Beschikking

Vergunningnummer: 2018-FUMO-0029931

Omgevingsvergunning uitgebreide procedure

waarbij vergunning wordt gevraagd voor het bouwen van een badhotel bestaande uit een restaurant met 23 appartementen en een bijgebouw, het plaatsen van drie vlaggenmasten, het bouwen van betonnen keerwanden, het verbreden van een bestaande uitweg en het aanbrengen van terreinverharding, op het perceel, kadastraal bekend gemeente Terschelling, sectie E, nummer 644, plaatselijk bekend Midsland aan Zee 459-A te Midsland.

EERSTE VERDIEPING

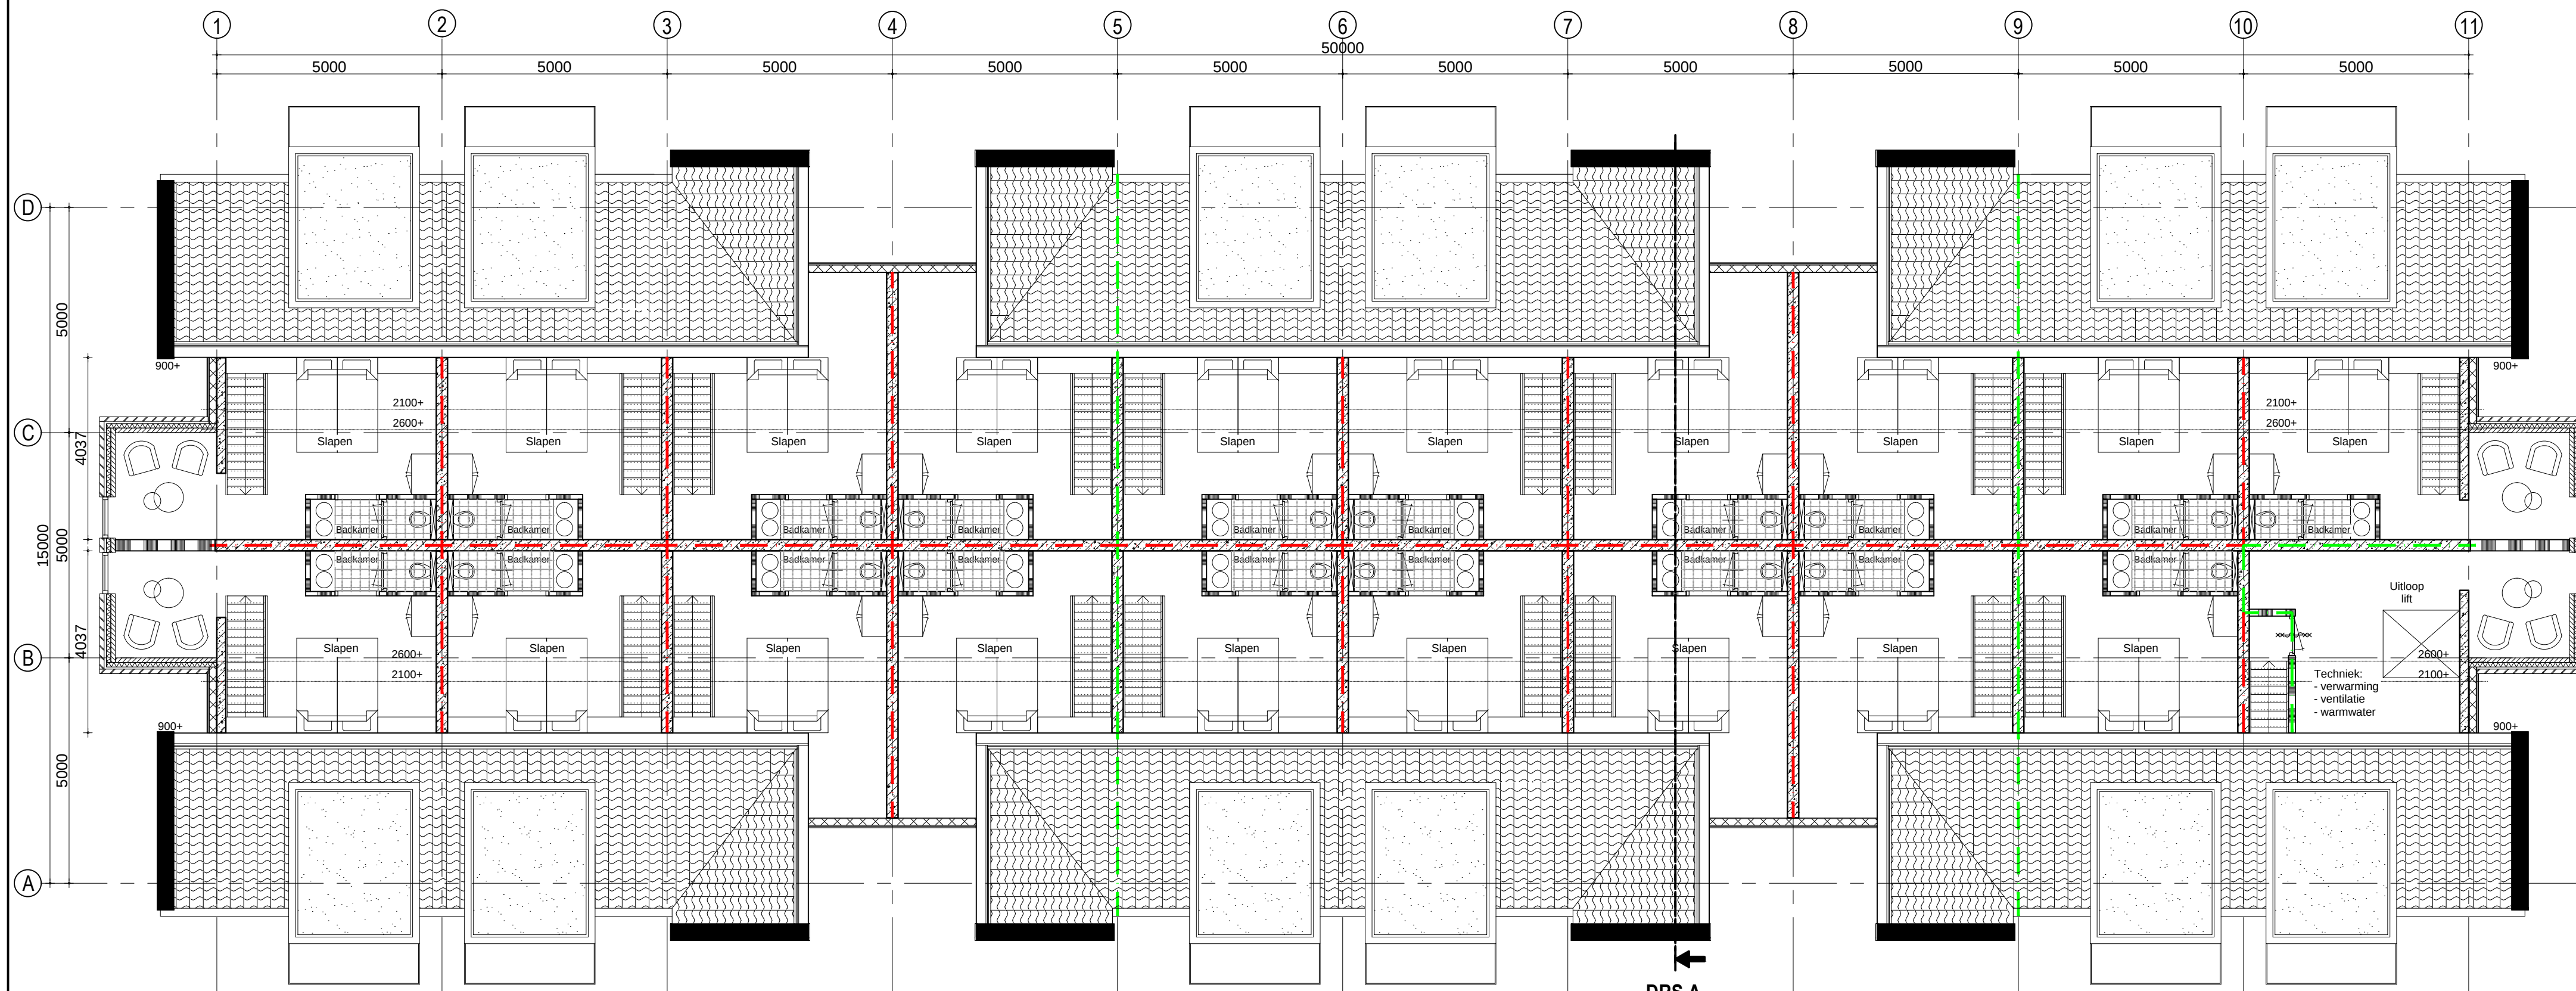
- Op de plattegrondtekening van de eerste verdieping wordt naast stramien 11 een brandwerend plafond aangegeven. Graag ontvangen we nadere informatie over de uitvoering van dit plafond. Onder andere de brandwerendheid van de PIR-isolatie. Hoe wordt er met armaturen of andere doorvoeren omgegaan? Het gaat erom dat de totale opbouw aan de 30 minuten brandwerendheid voldoet. Deze gegevens dienen uiterlijk 3 weken voor aanvang van de bouwwerkzaamheden nog ter goedkeuring aan de gemeente te worden voorgelegd, waarbij pas na goedkeuring met het betreffende bouwdeel mag worden begonnen;

Deze bovenstaande gegevens dienen uiterlijk 3 weken voor aanvang van de bouwwerkzaamheden nog ter goedkeuring aan de gemeente Terschelling te worden voorgelegd, waarbij pas na goedkeuring met het betreffende bouwdeel mag worden begonnen.
